# COSTRUZIONE DI AUTOSTRADE IN AMBITO ALPINO: A<sub>31</sub> NORD

*Aspetti ambientali*

12 Ottobre 2013

Osservate i seguenti estratti delle tavole di progetto.

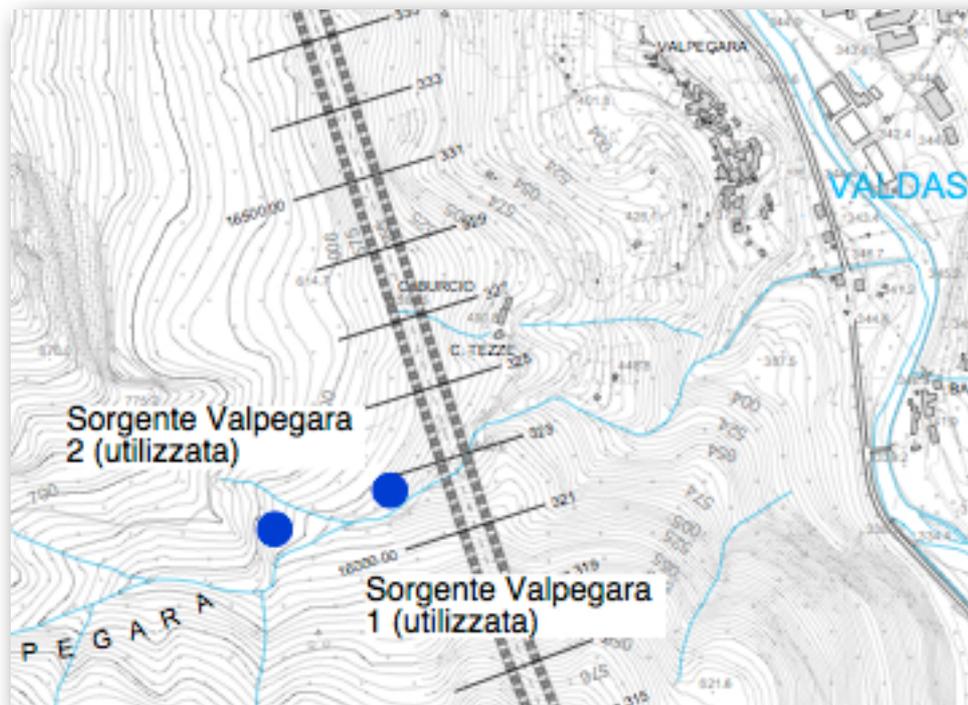
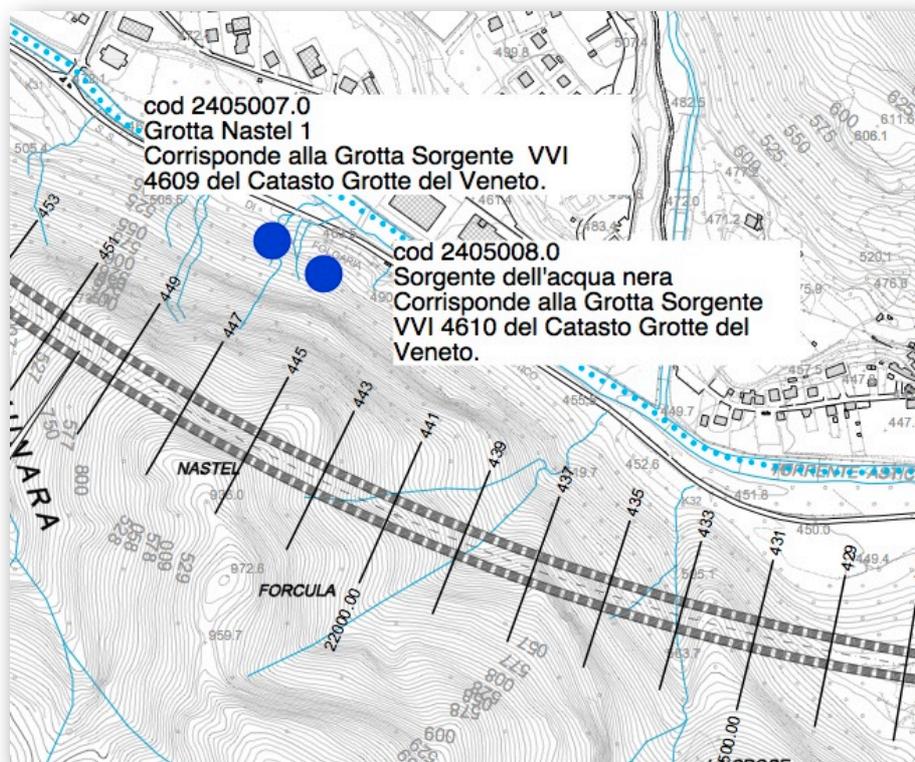
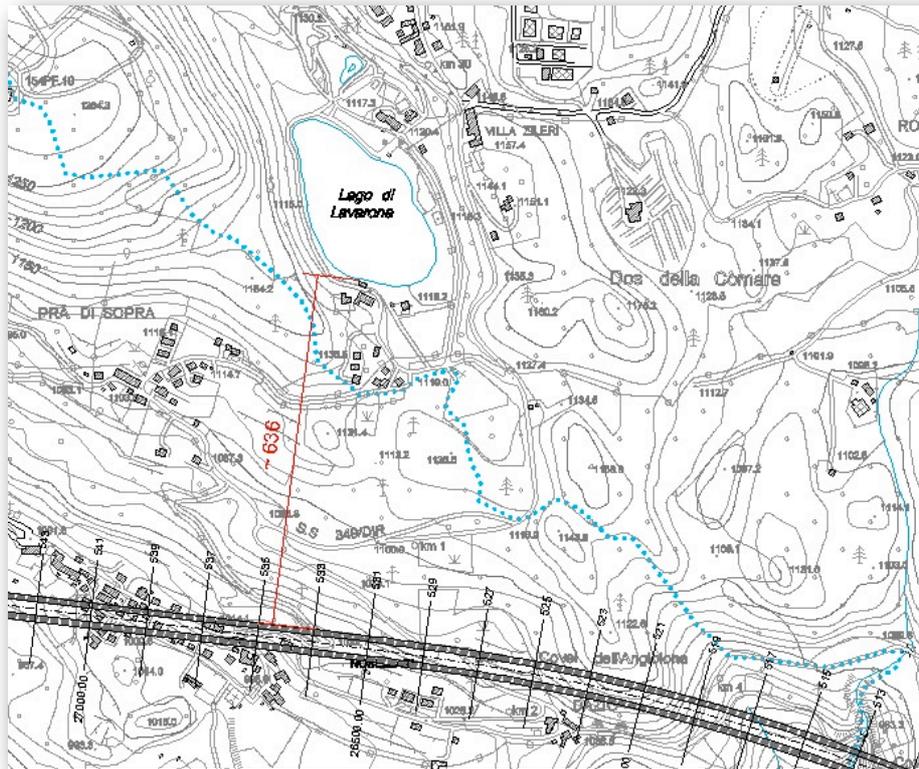
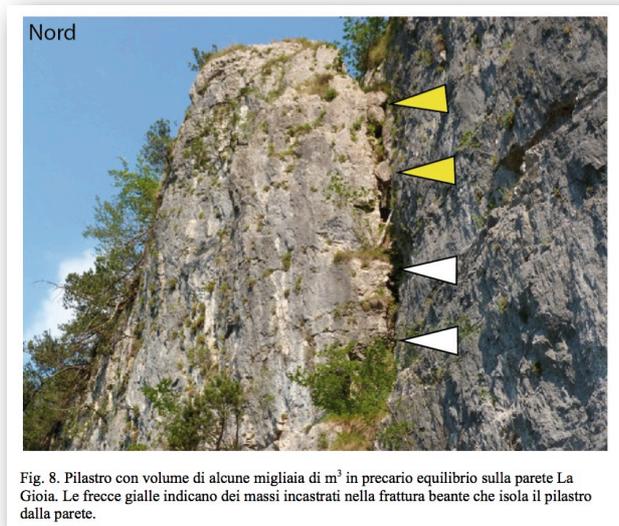
In sintesi l'autostrada (due tubi in cls da 15 m di diametro) passa vicino a 6 sorgenti e a qualche centinaio di m dalla verticale del lago di Lavarone. Il lago di Lavarone è una grande dolina col fondo impermeabilizzato da depositi argillosi, alimentato da sorgenti sotterranee situate a ridosso del M. Rust, e con emissario un inghiottitoio carsico posto sull'angolo di NNW. L'intercettazione sotterranea di condotti carsici alimentati dal lago potrebbe dar luogo ad effetti non prevedibili, lo scenario peggiore può comportare lo svuotamento del lago.

# NELLA PIANA DELL'ADIGE

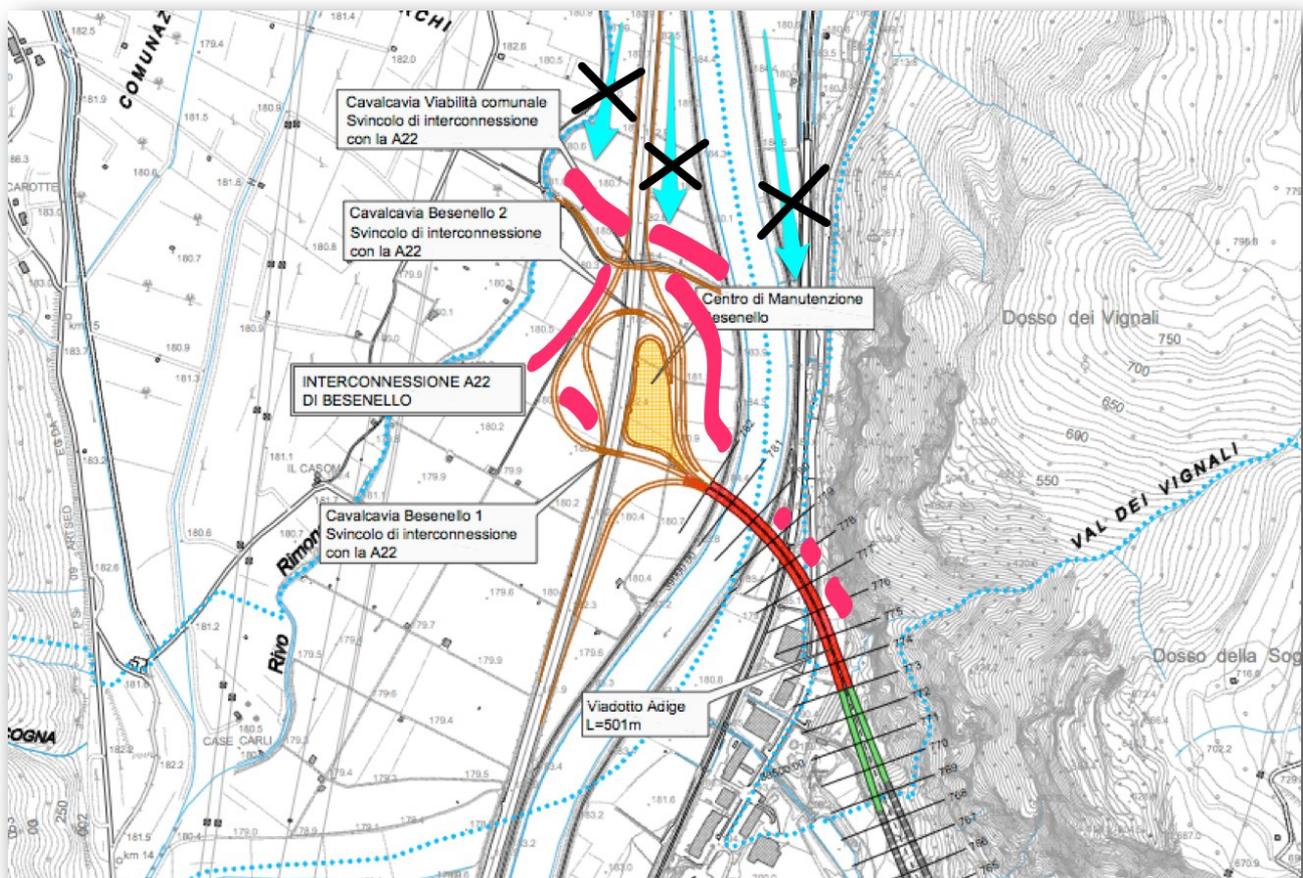
Il dr. geol. Luigi Frassinella sottolinea

*“L'imponenza delle opere stradali in rilevato poste trasversalmente alla Valle dell'Adige appare in evidente contrasto con la gestione delle situazioni d'emergenza idraulica aventi lungo tempo di ritorno probabilistico; rilevati alti oltre 10 m e lunghi alcune centinaia di metri e viadotti di dimensioni ancora maggiori sono potenziali fattori di ostacolo al deflusso delle acque in caso di piena dell'Adige quale essa sarebbe secondo i calcoli degli Enti Pubblici a ciò preposti, utilizzati per la redazione della cartografia urbanistica”<sup>22</sup>.*
